改善箇所説明図

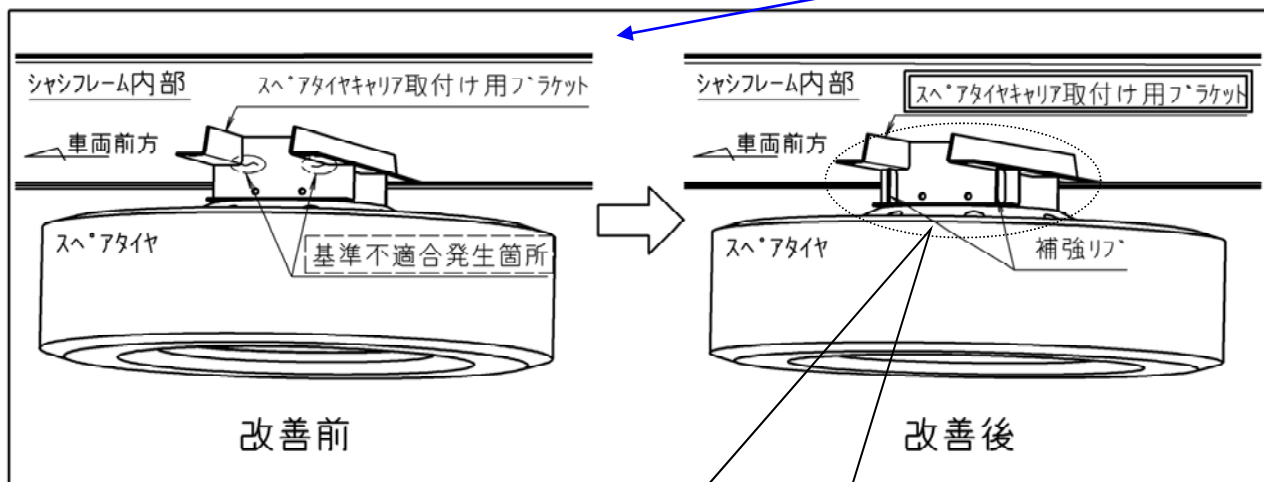
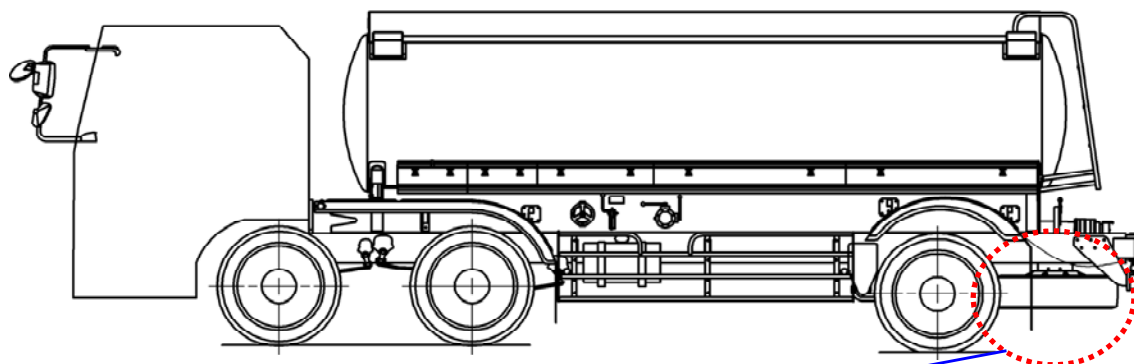
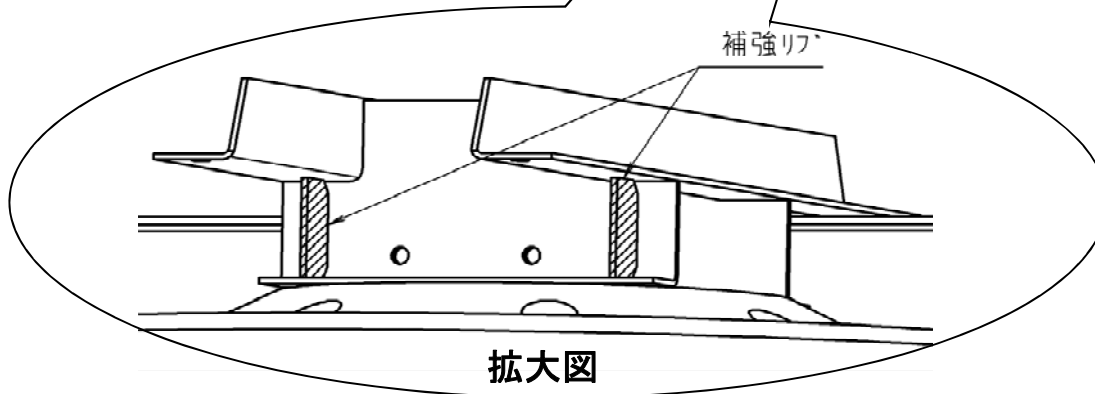
大型液体運搬用タンクを架装したエアサスペンション装着車において、車両後方シャシフレーム間に取付けたスペアタイヤキャリア取付け用ブラケットの耐久性が不足しているため、走行時の振動により、スペアタイヤキャリア取付け用ブラケットに亀裂が発生し、最悪の場合、スペアタイヤが脱落するおそれがある。

全車両、スペアタイヤキャリア取付け用ブラケットを対策品に交換する。

対策品に交換した部品(補強リブ取付け)により識別とする。
